9Q-0184-2

繪圖 Drawn		2012.02.16	處理 FINISH		
校對 Checked		材質 Material	AL6061	比例 Scale	
審核 Approved		產品名稱 Product	管件接臂	單位 Unit	1:1
		製圖編號 Drawing No:	9Q-0184-2	版次 Version	
		客戶編號 Customer No:		A1	
					允許公差 TOLERANCE
					>1-4 ±0.1
					>4-16 ±0.2
					>16-63 ±0.3
					>63-250 ±0.5
					角度公差 ANGULAR
					±0.5°

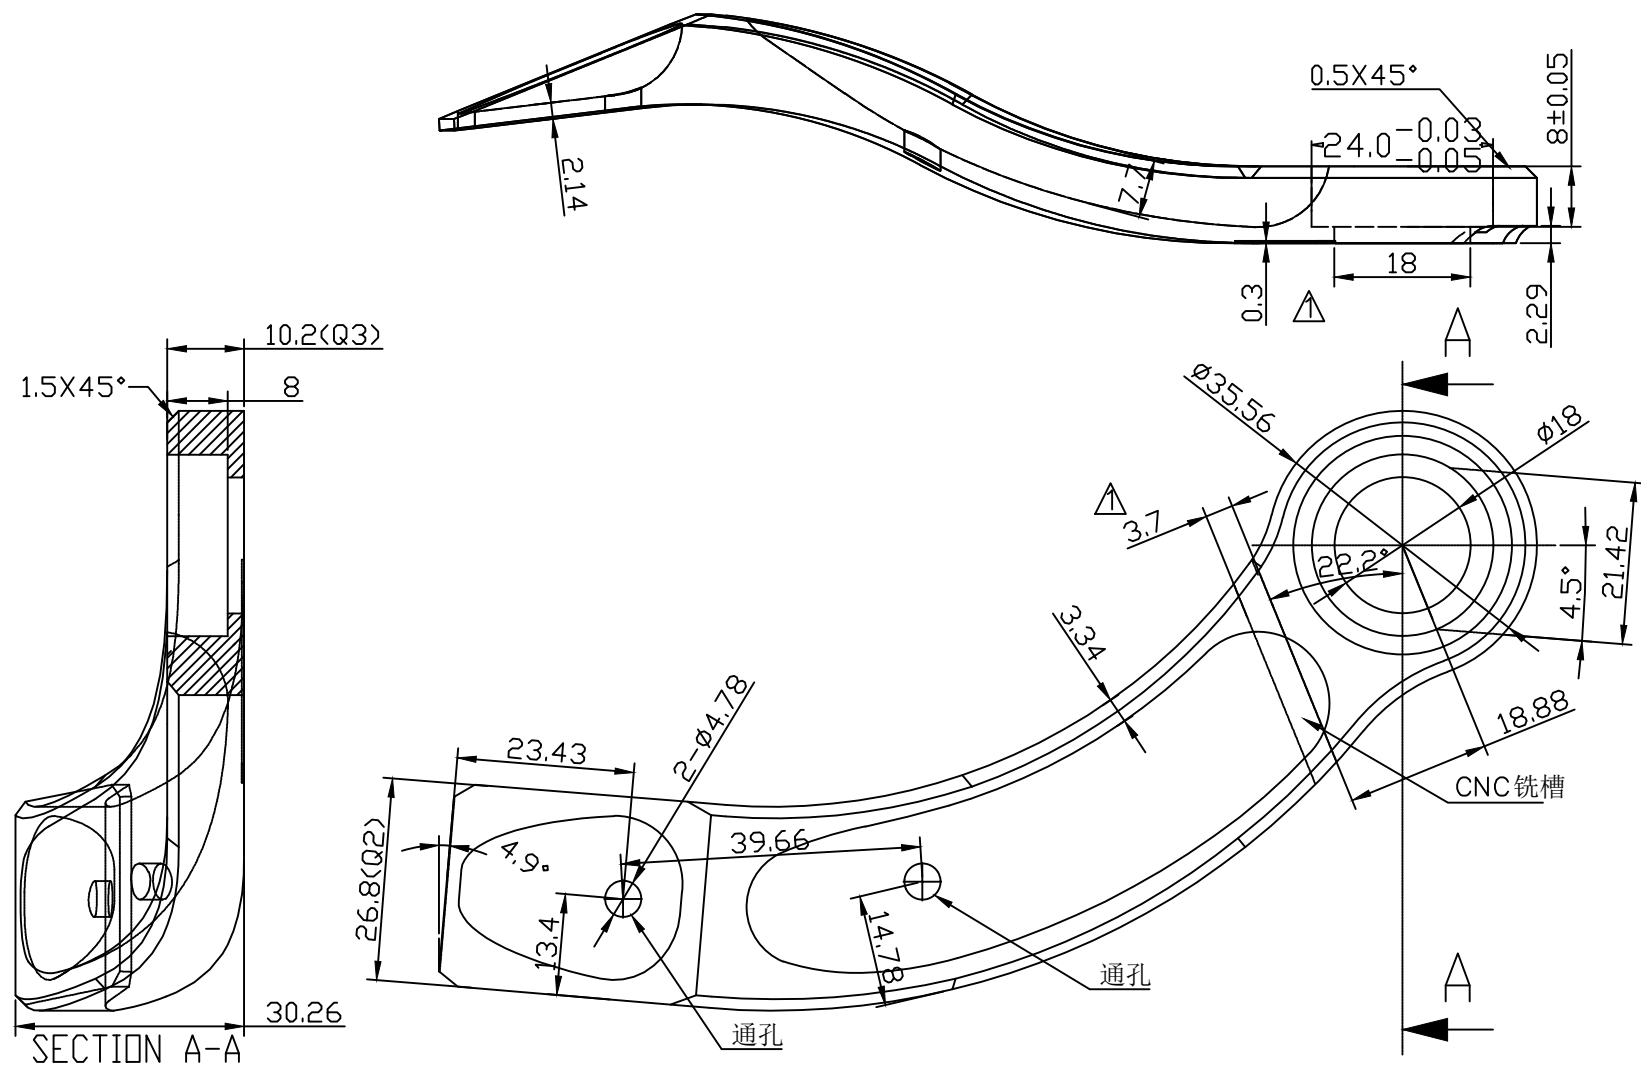
注：用JD-9Q-0184 改培林孔, 注意培林孔的公差
